Mission régionale d'autorité environnementale

**Avis délibéré de la mission régionale d'autorité  
environnementale de Bretagne  
sur le projet de centrale photovoltaïque  
au lieu-dit « Les Grandes Landes »  
à Guichen (35)**

**N° 008468 / A P**

Figure 3 : Cartographie de synthèse de la TVB des Vallons de Vilaine (source : [www.paysdesvallonsdevilaine.fr](http://www.paysdesvallonsdevilaine.fr))

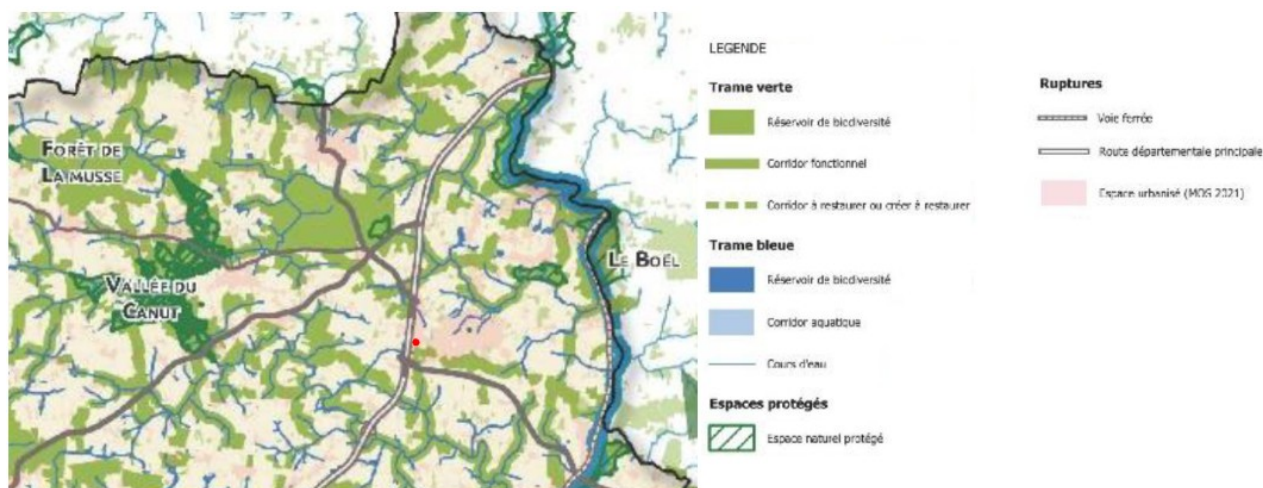
A l'échelle du schéma de cohérence territoriale (SCoT) des Vallons de Vilaine, le secteur se situe à proximité d'un réservoir de biodiversité de la trame verte et bleue<sup>e</sup> (cf. figure 3 ci-dessous).

Figure 5 : Insertion du projet vue depuis la RD177 (source : dossier)

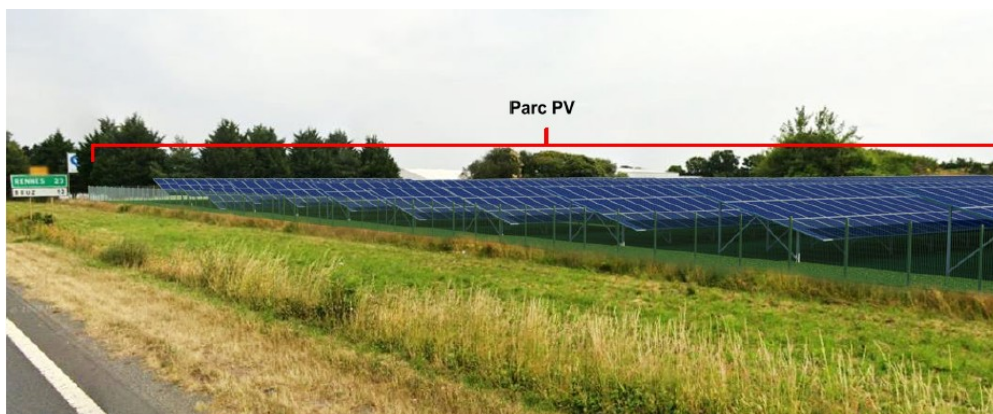
Sur le plan paysager, la localisation du projet au sein de bâtiments industriels de la zone d'activités et la présence de haies à l'est le rendent peu visible, sauf depuis la RD177 qui longe l'ouest de la parcelle sur environ 130 mètres.

Au niveau paysager, le projet est visible directement depuis la RD177 qui longe la parcelle sur environ 130 mètres. Aucune mesure d'intégration paysagère n'est prévue. Quant au risque d'éblouissement des véhicules, le dossier se limite à affirmer que ce risque d'éblouissement indirect est « *négligeable* » devant l'éblouissement direct naturel. **Des mesures visant à masquer les installations sont nécessaires en termes d'intégration paysagère mais aussi de sécurité.**
